內政部都市計畫委員會第733次會議紀錄

審議案件一覽表

附圖 1:縣政府於小組會中所繪變更位置及變更內容示意圖

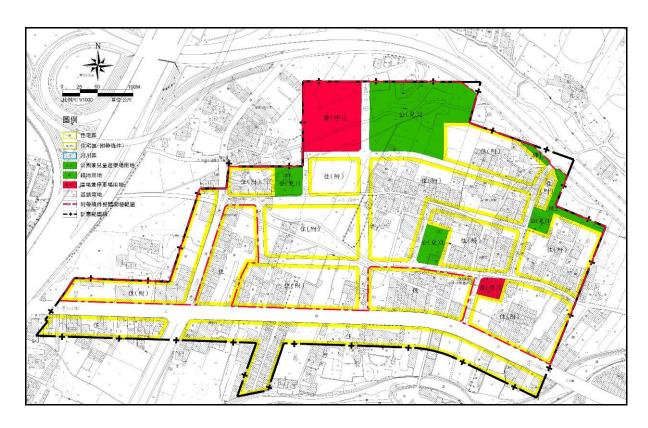
項	原	新	·	變更內容			本會專案小
H	編號	編號	位置	原計畫(公頃)	新計畫(公頃)	變更理由	組初步建議 意見
		1-1	中正路雨側	住宅區(4.0093) 附帶條件: 1.應另行擬定細部計畫以亦式開發。 2.本次通盤檢討發佈實施後三年內如未開始重劃時,應依法畫分區(農業區)。		1. 該區現有合法建築物密集,且中正路 已開闢完成,土地所有權人可依法申 請建築,造成其參與市地重劃意願低 落。 2. 依「都市計畫整體開發地區處理方 案」解決對策第三點規定實施整體 展之市區,依計畫書規定實施整體開 發確有困難者,得適切調降該地區之 容積率後,部分剔除於整體開發或全 部解除整體開發之限制。 3. 爰依上述解決對策,該區以容積率調 降為 100%後解除其整體開發限制。	照縣政府於 專案小組會 中所繪圖通 過(詳如附 圖)。
剔除市地		1-2	計畫區東側	道路用地(0.0765) 附帶條件: 1.應另行擬定細部計畫 以市地重劃方式開發。 2.本次通盤檢討發佈實 施援三年地重劃時, 經歷中地重劃時, 後 一次 一次 一次 一次 一次 一次 一次 一次 一次 一次 一次 一次 一次		1. 原主要計畫道路穿越建物密集地區,影響民眾權益甚鉅。 2. 配合容積率調降為 100%後解除其整體開發限制。	照縣政府於 專案小組會 中所詳如附 圖)。
地重劃範圍	2	2	計畫區東南側	住宅區(0.0005) 附帶條件: 1.應另行擬定細部計畫以亦重劃方式開發。 2.本次通盤檢討發佈實施與主事,與實際,與實際,與實際,與實際,與實際,與實際,與實際,與實際,與實際,與實際	河川區(排水使用) (0.0005)	該位置現況為土牛溪,為配合其現況使用,故劃設為河川區(排水使用),並解除其整體開發限制。	
	3	3	中路興頭流絡道正、及交聯	道路用地(1.6231) 附帶條件: 1.應另行擬定細部計畫 以市地重劃方式開發。 2.本次通盤檢討發佈實 施後三年內如未開始 辦理市地重劃時,復 解注定程序優更恢復 原計畫分區(農業 區)。	道路用地(1.6231)	考量道路用地(中正路、正興路及頭份交流道聯絡道)現況已徵收且開闢完成,故解除其整體開發限制。	照縣政府於 專案外會 中所詳如附 圖)。

【附圖一】變更內容明細表第十四案專案小組意見修正後計畫圖

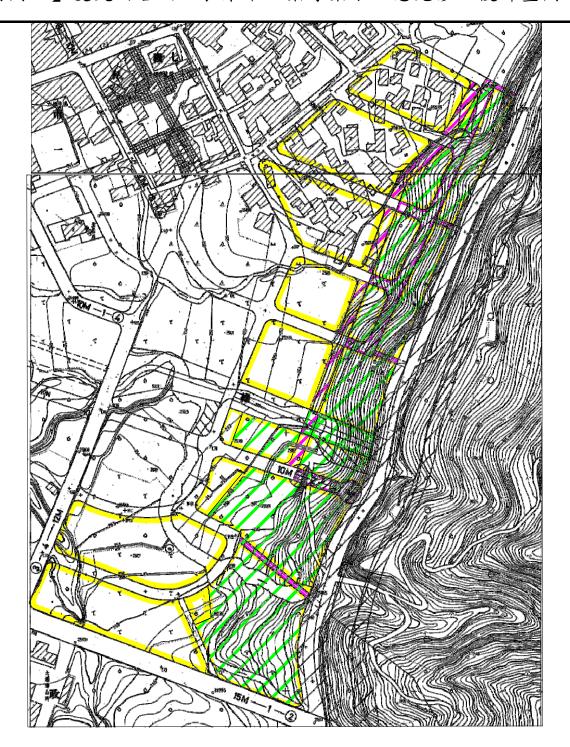
道(0.36)、住(2.12)、綠(0.09)→公(2.57)

住(0.28)、綠(0.02)→道(0.30)
